改善箇所説明図

ニイガタ JDS-NR6A 外観側面図

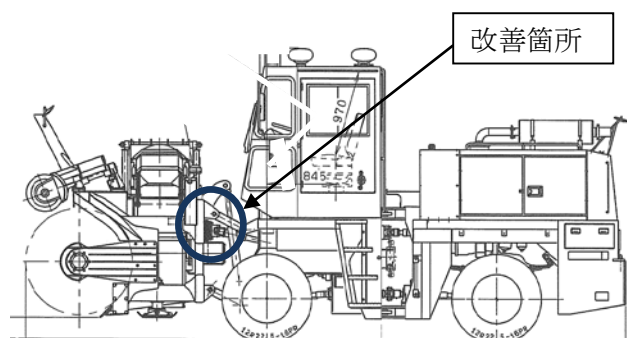
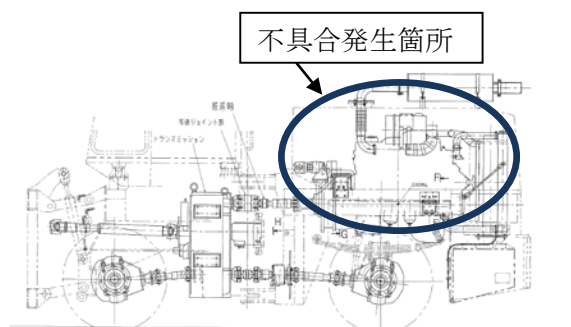
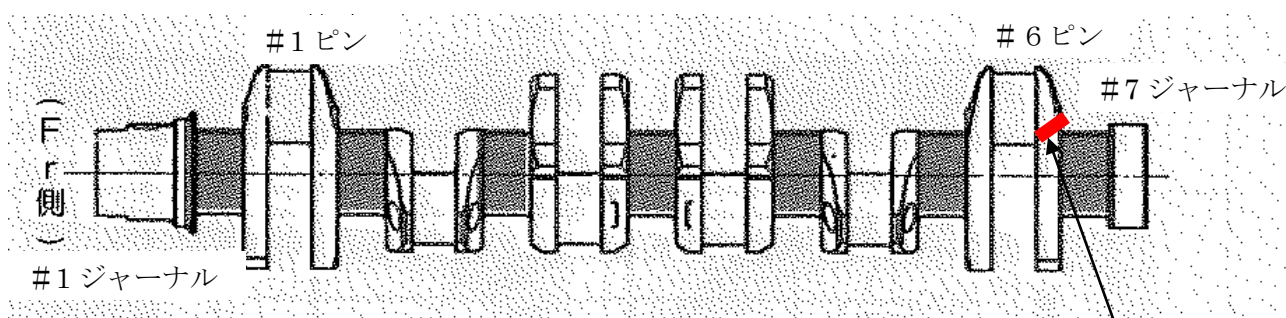
不具合の内容

ロータリ除雪車において、過大な負荷の伝達を防止するための部品の設計が不適切なため、除雪装置からの過大な負荷が、原動機のクランクシャフトに伝わることもある。そのため、当該シャフトに過大な負荷が繰り返し加わると、クランクシャフトに亀裂が生じ、そのままの状態で使用を続けると、折損して、異音が生じ、回転が不安定となるおそれがある。

全車両クランクシャフトを点検し、

- (1) 亀裂があった場合は、クランクシャフトを新品に交換すると共に、シャープピンを対策品に交換する。
- (2) 亀裂がない場合は、シャープピンを対策品に交換する。
